Avis délibéré de la mission régionale d'autorité environnementale sur le projet de poursuite de l'exploitation d'une carrière de roches massives et des installations de traitement associées porté par les Établissements CHIA-VERINA sur la commune de Commelle-Vernay (42)

Avis n° 2024-ARA-AP-1804

Avis délibéré le 3 février 2025

Figure 2: Cartographie des zones de report du SRC (source : dossier)

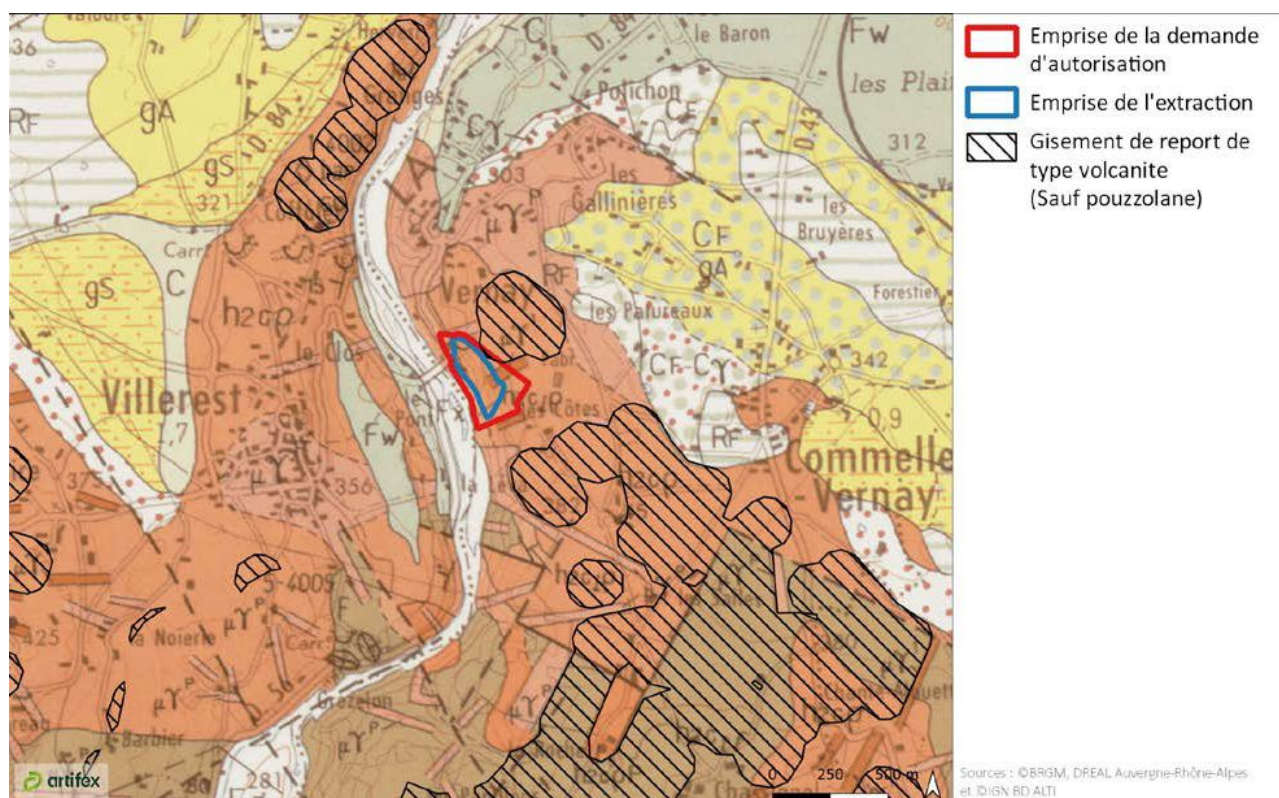
L'Autorité environnementale recommande de mieux justifier le rythme d'exploitation demandé en renouvellement, notamment au regard de celui projeté pour le recyclage de matériaux issus du BTP, et de démontrer l'atteinte par les établissements Chiaverina des objectifs régionaux inscrits au PRPGD en proportion de matériaux issus de déchets recyclés ces prochaines années.

Figure 7: Plan de situation des enjeux potentiels liés aux vibrations (source : dossier)

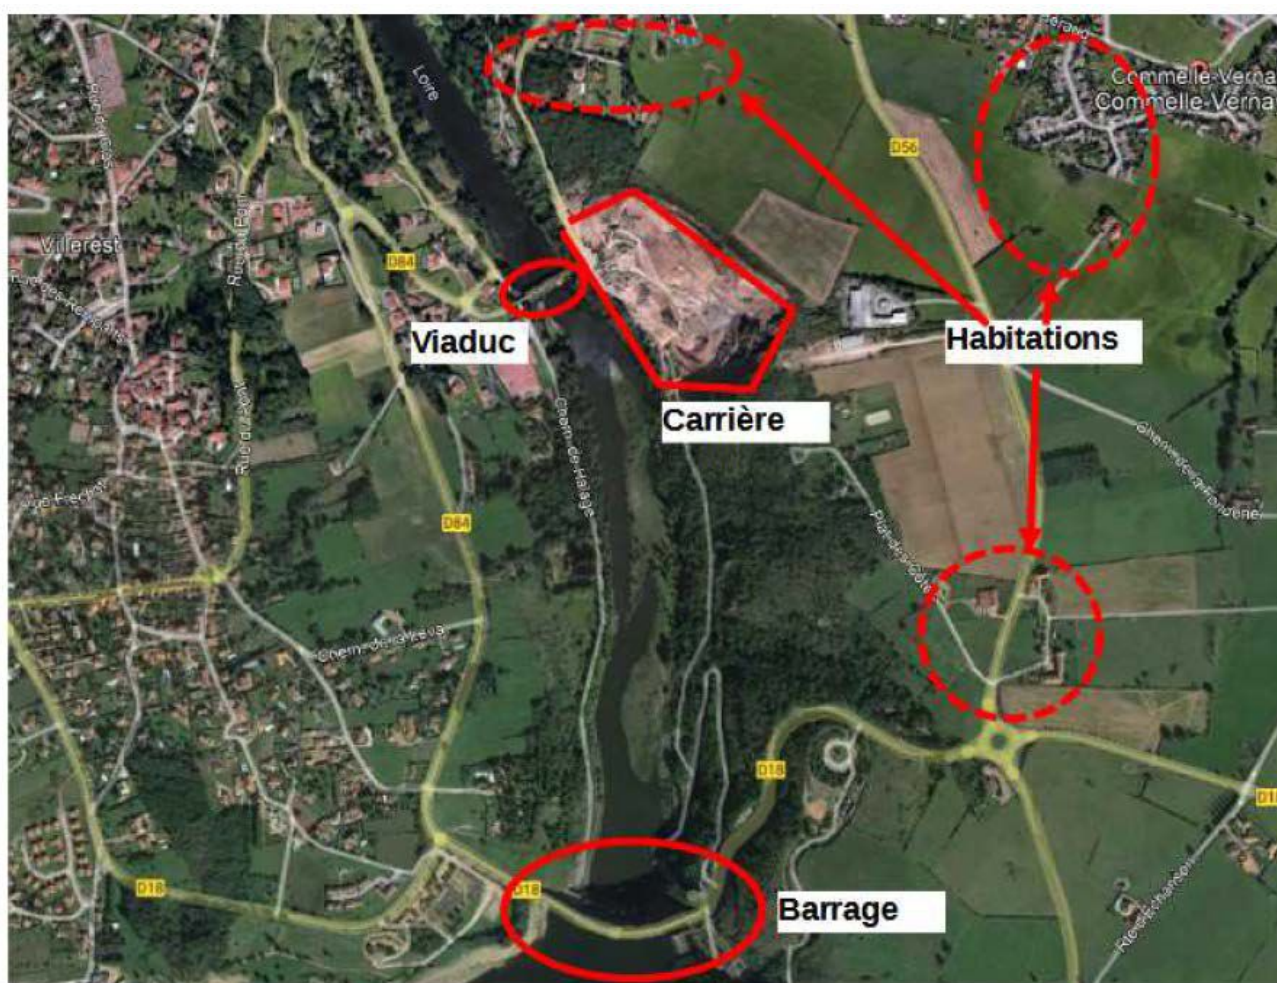
L'Autorité environnementale recommande de s'assurer de la compatibilité du trafic poids-lourds projeté avec l'état actuel du Pont de Villerest situé en contrebas du site d'exploitation et, le cas échéant, de présenter les mesures prises pour qu'il le soit ou pour assurer l'approvisionnement de la carrière et l'acheminement de sa production.
